2022年11月

### 仕様変更案内書：SYLVAN NEXT シリーズ側板について

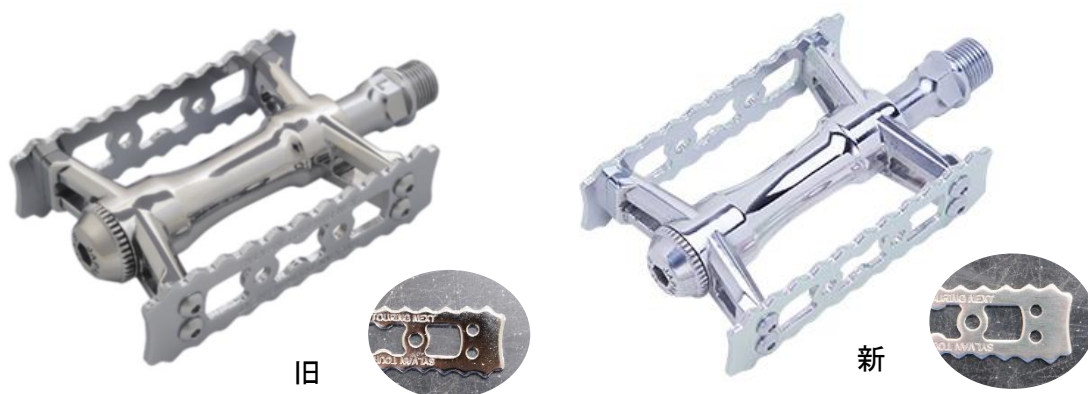
- ・SYLVAN NEXT シリーズのシルバーに使われているアルミ製側板の表面処理が変更になります。ボディや軸など、側板以外の部品に変更はありません。
- ・従来はクロムメッキで処理されていましたが、シルバー色アルマイトになります(写真右)。
- ・アルマイトは別名陽極酸化処理と呼ばれ、アルミを陽極で電解処理することで表面に酸化皮膜を生成させる表面処理のことです。クロムメッキ同様に耐食性、耐摩耗性に寄与します。
- ・旧仕様の在庫がなくなり次第、ランニングチェンジにて切替を適用させていただきます。切替が適用される出荷タイミングで各取引先へ個別にご連絡を差し上げます。
- ・切替が適用されるのは以下の8品となります。(その他 One Side Ezy も含みます)
